Mission régionale d'autorité environnementale
Grand Est

**Avis sur le projet d'installation
d'un parc agrivoltaïque sur des grandes cultures
à Villemereuil (10)
porté par la société SAMSOLAR**

Nom du pétitionnaire	SAMSOLAR filiale de SAMFI-INVEST
Commune	Villemereuil
Département	Aube (10)
Objet de la demande	Demande de permis de construire un parc agrivoltaïque sur des grandes cultures
Date de saisine de l'Autorité environnementale	04/05/2026

Figure 4: mesure d'évitement du projet.

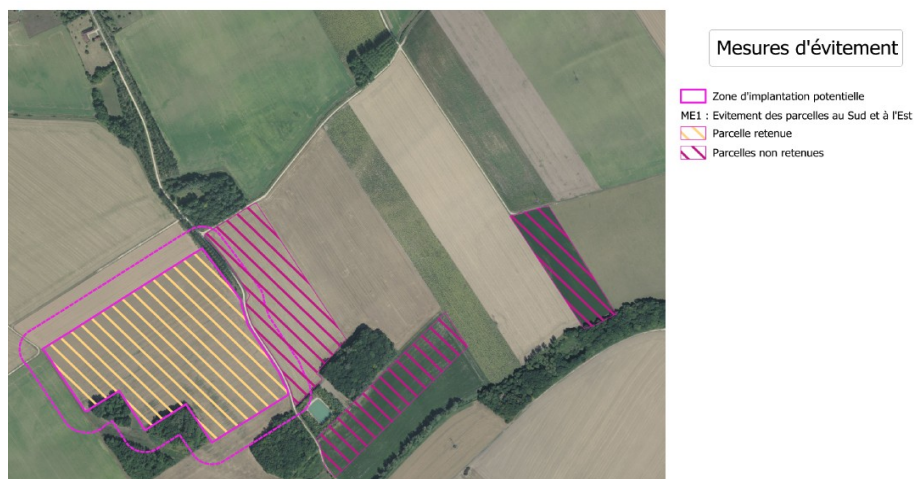
- 2 zones au sud-est à proximité du cours d'eau de la Mogne ont été retirées de la ZIP car potentiellement humides (ME1- ME VNEI 1) ;

Au préalable, l'Ae souligne positivement le retrait de la ZIP des parcelles en bordure de la Mogne et qui sont potentiellement inondables (ME1).
